コメントに対する対応方針（溢水）

コメント管理No.		コメントを受けた資料	コメント日	コメント内容	化学薬品漏えいへの展開	対応方針（回答方針）	対応スケジュール	他条文、共通資料との関係有無	別紙No.
分類（キーワード）	No.								
【溢水00-01（共通00 別紙4）】									
全般	1	溢水00-01 R23	2023/2/20	・許可時には開示していた部分にマスキングが処されている箇所などがあるため、マスキングが必要な箇所について精査すること。	要	許可時のマスキングも踏まえ設工認申請でマスキングが必要となる箇所を再度確認する。	資料提出に合わせ適宜、対応する		-
別紙4全体	2	溢水00-01 R23 別紙4-1～5	2023/2/10	・溢水防護区画はDBとSAでどのようにまとめるのか、整理して説明すること。	要	溢水防護対象設備および重大事故等対処設備について個々に防護区画を設定し、添付書類に記載している。ただし、溢水影響評価の説明を合理的に行うために、双方の情報を含めた区画図を作成し、補足説明資料にて説明する。	資料反映： 2023/4/中旬 （「2-2.解析・評価等」）		-
別紙4全体	3	溢水00-01 R23 別紙4-1～5	2023/2/20	・SAとの書き分けについて、現状の整理を示して調整が必要な部分などを明確化すること。	要	SA側で、溢水から防護すべき設備および地震動の条件（1.0Ssまたは1.2Ss）を重事17で明確にした上で、溢水側に引き渡す。 溢水側においては、SA側から引き渡された内容に基づき、溢水00-01 別紙4-3以降で、溢水影響評価や溢水対策設備の設計について展開する。	別紙提出： 2023/3/22  資料反映： 2023/4/中旬 （「2-2.解析・評価等」）	SA	追而
別紙4全体	4	溢水00-01 R23 別紙4-1～5	2023/2/20	・共通00の別紙4-3、4-4において、発電炉と比較する箇所不適切な引用が見られるため、合致する箇所を比較すること。	不要	溢水00-01 別紙4全般において、備考欄の炉との比較（差異理由、差異の妥当性）の見直しを行う。構成が変更となった箇所についても比較が容易となるよう別紙4を見直す。	資料反映： 2023/4/中旬 （溢水00-01を修正）		-

ターミナルエンド防護カバーのイメージ

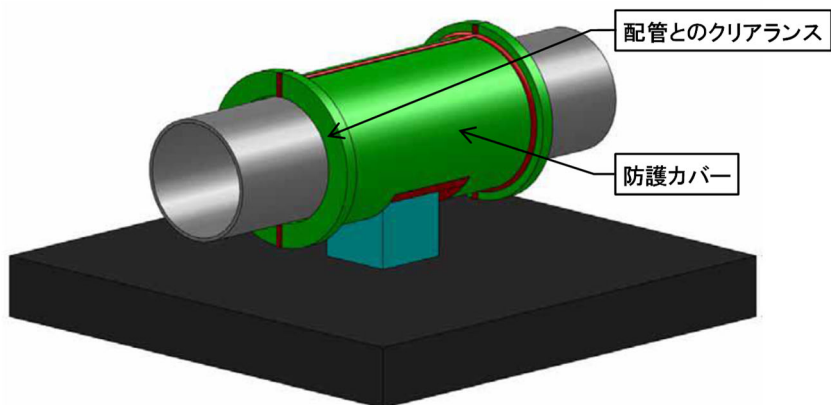
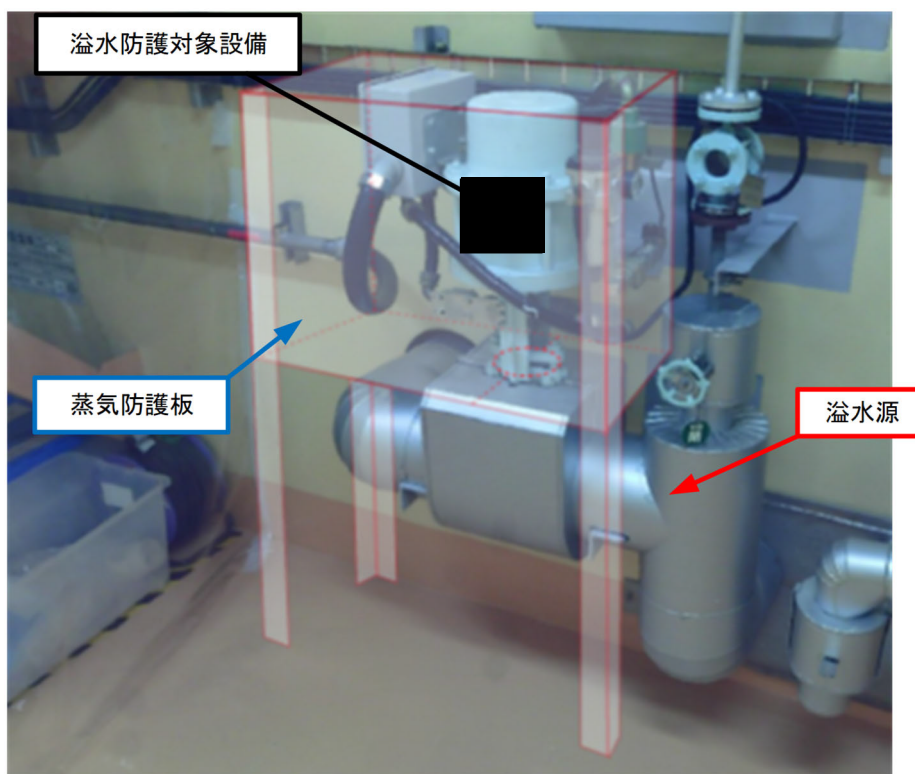
許可，基本設計方針で対策の候補として挙げていたもののうち，採用しなかった対策（設備）とその理由について明記すること。

事業許可及び第1回認可時の基本設計方針では，自動検知・遠隔隔離システム\*，ターミナルエンド防護カバー及び蒸気防護板の対策により，溢水防護対象設備を蒸気影響から防護することとしていた。

詳細設計段階における設計プロセスとしては，自動検知・遠隔システムによる蒸気遮断を前提とした蒸気拡散解析を実施し，その結果に基づき，必要に応じて蒸気量を制限するためのターミナルエンド防護カバーを設置することとしていた。

また，必要に応じて蒸気の直接噴出から溢水防護対象設備を防護するために蒸気防護板を設置することとしていた。

蒸気影響評価を実施した結果，ターミナルエンド防護カバーを設置しなくても，溢水防護対象設備に要求される安全機能を損なわないことが確認できたことから，ターミナルエンド防護カバーは設置しないこととした。

直接噴出による影響については，詳細設計において蒸気暴露試験又は机上評価の結果により，蒸気防護板を設置しなくても，溢水防護対象設備に要求される安全機能を損なわないことが確認できたことから，蒸気防護板を設置しないこととした。

コメント管理 No. 26

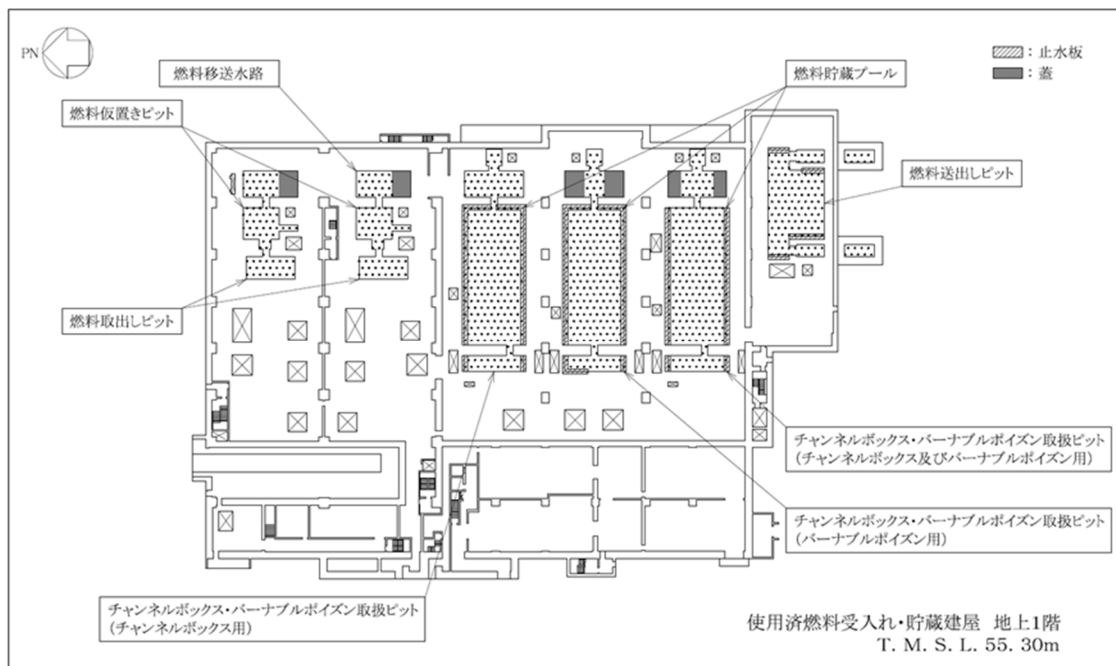
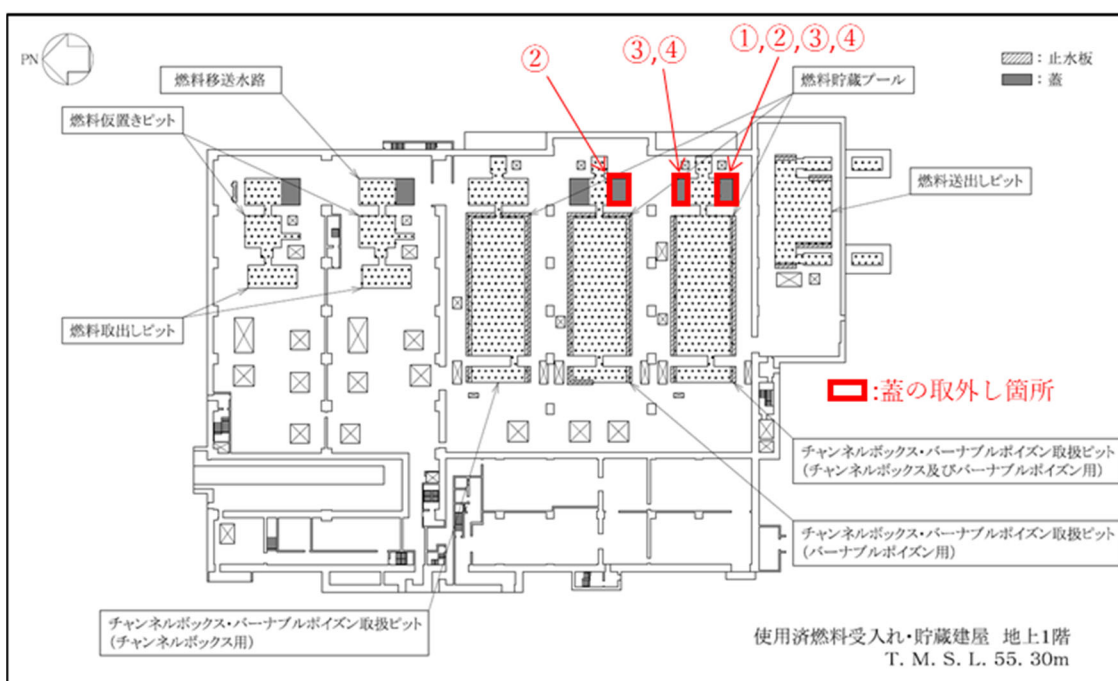
・使用済燃料貯蔵プール、ピットのスロッシング評価において、通常と異なる状態（蓋の一時的な取外し）による評価への影響について、整理して説明すること。

使用済燃料貯蔵プール・ピット等のスロッシングによる溢水量（以下、「スロッシング量」という。）の評価は、通常運転時には蓋が設置された状態であるため、解析モデルの設定においても蓋を考慮しているが一部の蓋については、水中機器（リミットスイッチ、カメラ）の保守点検時、IAEA査察対応等の非定常運転時において一時的に蓋の取外しが必要であることを確認したため、一時的に取外しが必要な蓋を考慮しない解析モデルにてスロッシング量の評価を実施し、既存評価のスロッシング量への影響を確認する。

現状の解析モデルは、橙色の範囲に溢れた水はスロッシング量として積算しており、燃料貯蔵プール・ピット等から溢れた水は、再び燃料貯蔵プール・ピット等へ戻らないように保守的な解析モデルでスロッシング量の評価を実施している。

現状と同様の解析モデルで蓋の取外しを考慮した場合、スロッシング量が増加することは明らかであるため、蓋取外し時の影響確認においては燃料貯蔵プール・ピット等の形状を踏まえ実態に沿った解析モデルとする。

具体的には、解析モデルにおいて燃料貯蔵プール・ピット等の内側（NS方向）に張り出している床面は、床面を介した燃料貯蔵プール・ピット等同士の水の移動（EW方向）が期待できるため、当該床面を解析モデルへ考慮し、実態に沿ったスロッシング量の評価を行う。

コメント管理 No. 46

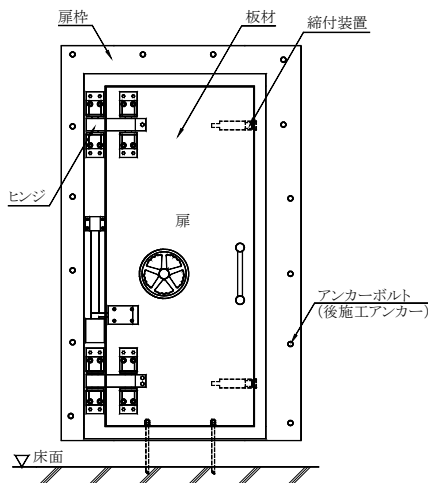
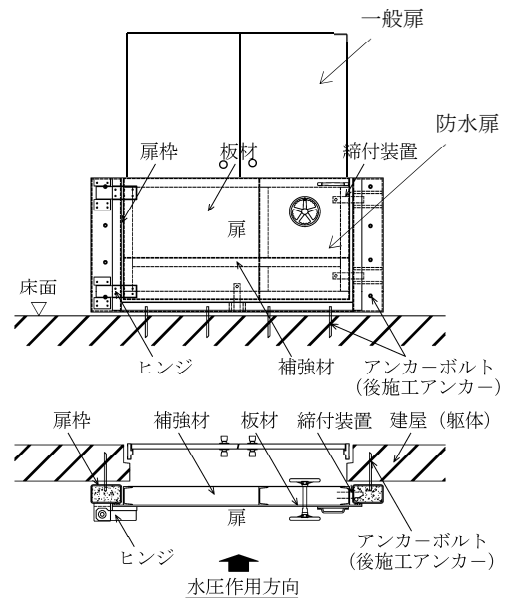
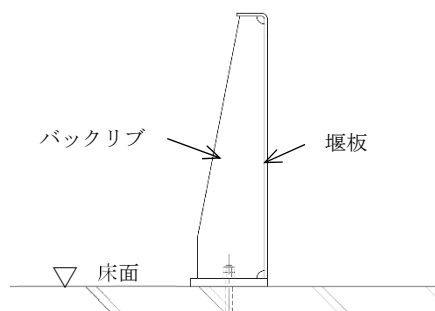
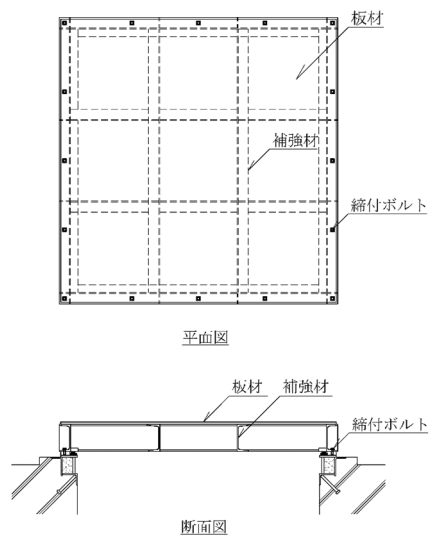
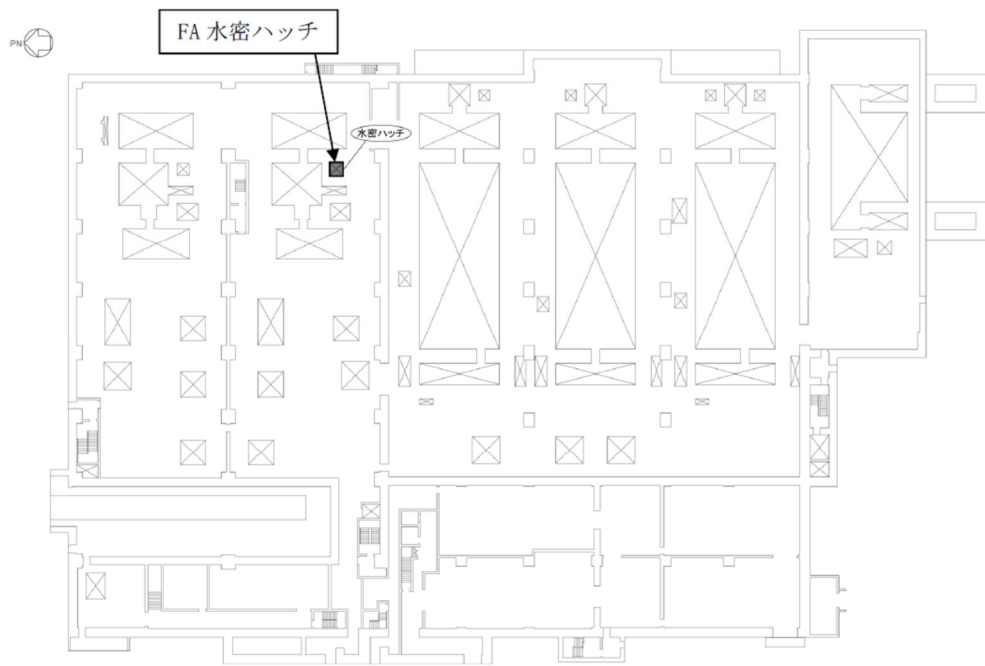
堰、防水扉、水密扉（水密ハッチ含む）の用途、使い分けを明記すること。

堰、防水扉、水密扉（水密ハッチ含む）は、いずれも想定される溢水水位に対して止水性を維持することで溢水伝播を防止する設備であり、以下に使い分けの考え方を記載する。

「水密扉」（水密ハッチ除く）とその他の「防水扉・堰」の使い分けについては、溢水水位が天井に到達するような高い水位となる場合には水密扉、それ以外は防水扉又は堰となる。

防水扉と堰の使い分けについては、原則として堰を設置することとし、堰高さが50cmを超える場合は、アクセス時に容易に跨ぐことができないため階段等を追設する又は荷物の搬入も考慮して防水扉を設置するものとする。

ただし、例外として堰高さが50cm以下となる場合でも、荷物の搬入時に障害となる場合は防水扉を設置する。

水密ハッチは、天井からの溢水伝播を防止する設備であるため、上記の水密扉、防水扉、堰とは開閉方向の違いにより使い分けている。
